TRONDHEIM KOMMUNE

Detaljregulering av Fagertunvegen 3, 5 og 7, sluttbehandling

Planbeskrivelse

Figur 23: Tegning av plan 1 som viser adkomst for brann- og/eller redningspersonell. Orange = oppstilling for utrykningskjøretøy, svart stiplet = angrepsveier til boliger og p-kjeller, rød stiplet = adkomst i trapperom.

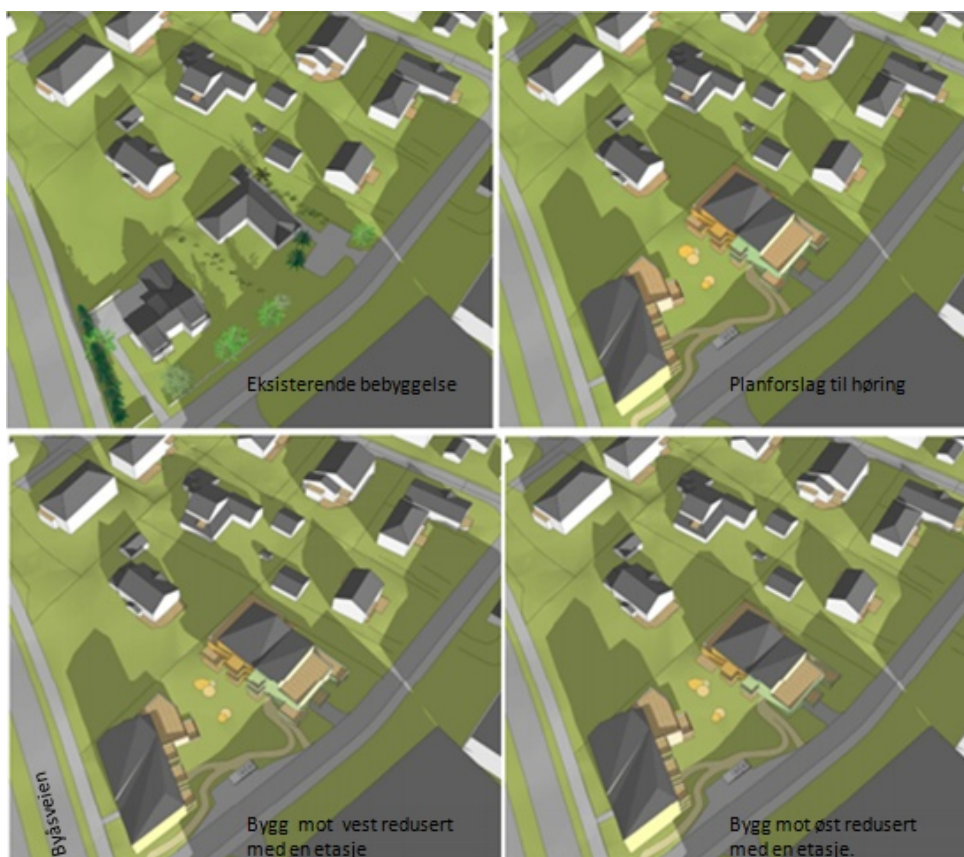
4) Trøndelag brann- og redningstjeneste IKS, brev datert 31.05.2019

1. Det må legges til rette for at brann- og redningstjenesten skal kunne utføre effektiv rednings- og slukkeinnsats, uansett årstid, også i anleggsperioden.
2. Tilgjengeligheten for innsatsmannskapene skal være tilfredsstillende når bygget/byggene tas i bruk.
3. Under og etter anleggsperioder skal også tilgjengelighet for innsatsmannskapet til

omkringliggende bygninger opprettholdes.

4. Avstanden i mellom bygningene må ivaretas for å forebygge at en eventuell brann i området får urimelig stor konsekvens.
5. Brannsikkerheten skal være i henhold til forskriftskravene.
6. Kjeller utenfor bygningskroppen må tåle belastningen av oppstilling av utrykningskjøretøy.
7. Det må tas hensyn til brannsikkerhet ved etablering av lading av fremkomstmidler.
8. Det må sikres at brann- og redningstjenesten kan benytte eget samband ved røykdykking.
9. Alarmorganiseringen for brannalarmanlegg må være utført på mest hensiktsmessig måte.

Kommentar: Det må dokumenteres at prosjektet er gjennomførbart med tanke på brannsikkerhet til alle årstider, under og etter anleggsfasen og for både nytt og eksisterende bygninger i området. Oppstilling for brannbil er vist i figuren nedenfor. Det prosjekteres ikke med redning via brannvesenets stigemateriell. Brannvesenets hovedangrepsvei til bygget blir via trapperom og innkjøringsport og trapp til p-kjeller. Alle leiligheter har minimum en fasade, som ikke ligger høyere enn 3. etasje over omliggende terreng. Dette muliggjør redning med håndholdt stige jf. TEK 17. Det må settes av plass til oppstillingsplass for brannbil på vei foran bygget ihht. oppstillingsplasser vist på situasjonsplanen. Det må være mulighet for innkjøring av brannbil slik at denne kan parkere maksimum 50 meter fra inngang til min et trapperom til hvert av leilighetsbyggene. Brannvannsuttak må plasseres 25-50 meter fra oppstillingsplass for brannbil ved angrepsvei. Krav til slokkevannskapasitet er min 50 l/s fordelt på minst to uttak. Endelig plassering av brannkummer må avklares mellom RIBr og RIVA i prosjektering i byggesaken. Forslag til plassering av brannkummer er vist i overordnet VA-plan for Fagertunvegen 3-7, ÅF Consult, datert 2018.06.07. Brannprosjektering vil følge byggesak.

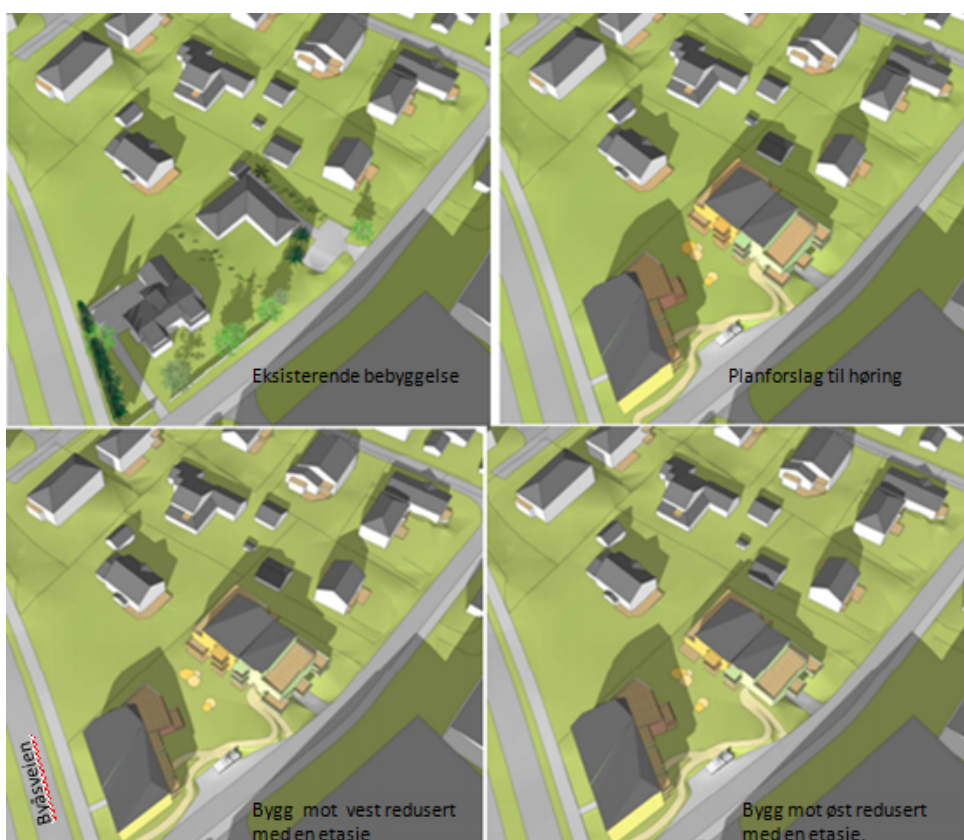
4. Foreslåtte bygg vil bli høyere enn Åsveien skole som er et signalbygg i området. Dette synes merkelig.
 5. Byggene endrer det ytre bomiljøet på en svært negativ måte, ved at det forringer solforholdene i øst og nord og at størrelsen på begge bygningene bryter med eksisterende nabobebyggelse og strøkskarakter.
